RESOLUCIÓN No.

POR MEDIO DE LA CUAL SE OTORGA UN PERMISO DE VERTIMIENTOS Y SE ADOPTAN OTRAS DETERMINACIONES

LA DIRECTORA DE LA REGIONAL VALLES DE SAN NICOLÁS DE LA CORPORACIÓN AUTÓNOMA REGIONAL DE LAS CUENCAS DE LOS RÍOS NEGRO Y NARE, CORNARE.

1. Que mediante Auto AU-02494 del 05 de julio de 2022, se dio inicio al trámite ambiental de **PERMISO DE VERTIMIENTOS**, solicitado por la sociedad **RENTAMOBIL S.A.S** con Nit 900.899.966-2, a través de su representante legal el señor **LUIS GUILLERMO ARISTIZABAL MONTOYA**, identificado con cédula de ciudadanía número 70.567.243, para el sistema de tratamiento y disposición final de las Aguas Residuales Domesticas—ARD, generadas en el concesionario denominado "**CASA BRITÁNICA**" en beneficio del predio identificado con folio de matrícula inmobiliaria 020-14664, ubicado en la vereda Llanogrande del municipio de Rionegro.

Imagen No 1: zonificación ambiental predio FMI: 020-14664

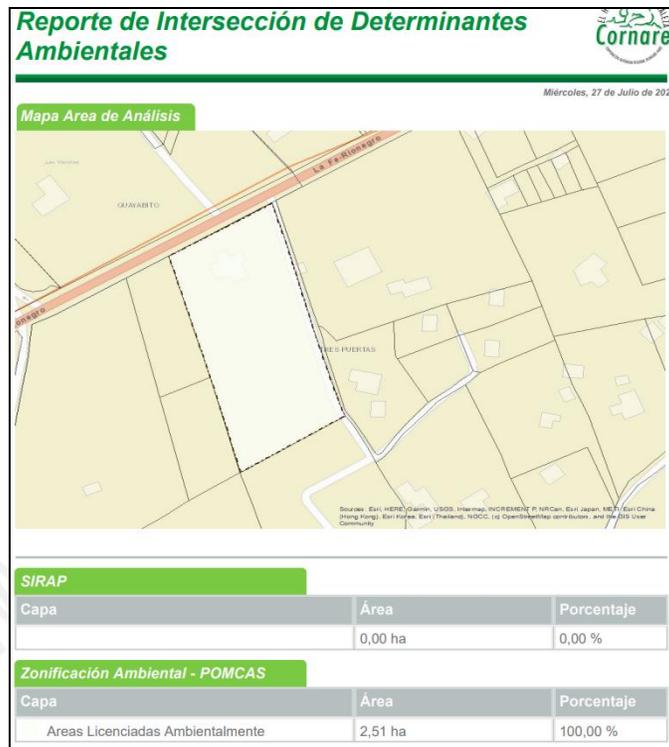
Dentro de la zonificación del POMCA, el predio presenta un 100 % en áreas licenciadas ambientalmente, lo cual corresponde a predios que hacen parte de polígonos clasificados con gran potencial de explotación minera, sin embargo, este tipo de clasificación, no interfiere con el desarrollo de la actividad a ser implementada.
